Dodatečná informace č. 4

V rámci řízení na výběr dodavatele veřejné zakázky „**Regenerace zchátralého objektu bývalého mlýna v centru Chabařovic**“ se na vás obracíme se žádostí o doplnění zadávací dokumentace:

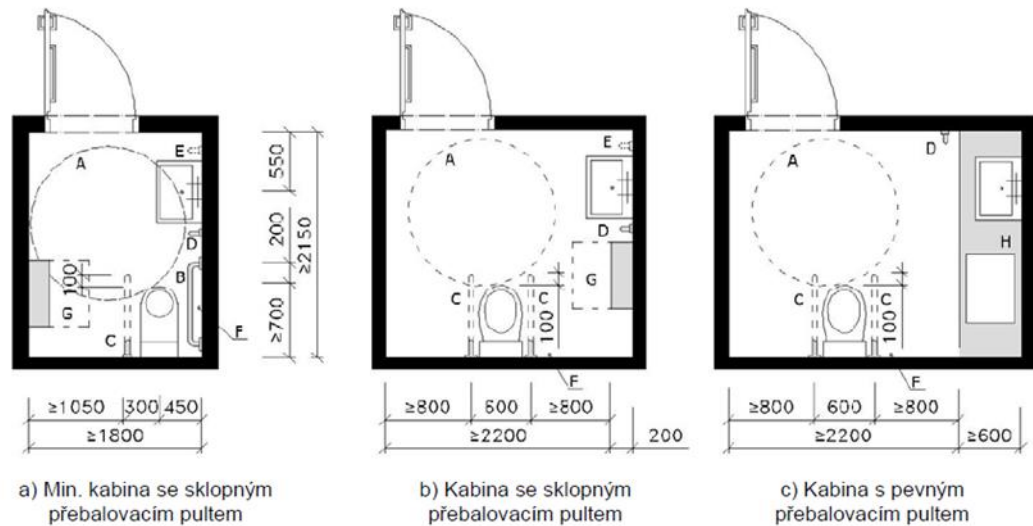
7. Protože pevný přebalovací pult s vestavěným umyvadlem pro imobilní není standardní zařizovací předmět, žádáme zadavatele o upřesnění případně uvedení typu a výrobce, jako referenčního výrobku.

Kabina s pevným přebalovacím pultem je převzata z normy Hygienická zařízení a šatny ČSN 73 4108. Bližší informace norma neuvádí.

Nechal bych udělat desku s přebalovacím pultem a vestavěným umyvadlem např. LAUFEN zdravotní umyvadlo Libertyline

Obdobný případ z nemocničního prostředí (přebalovací pult s vaničkou)
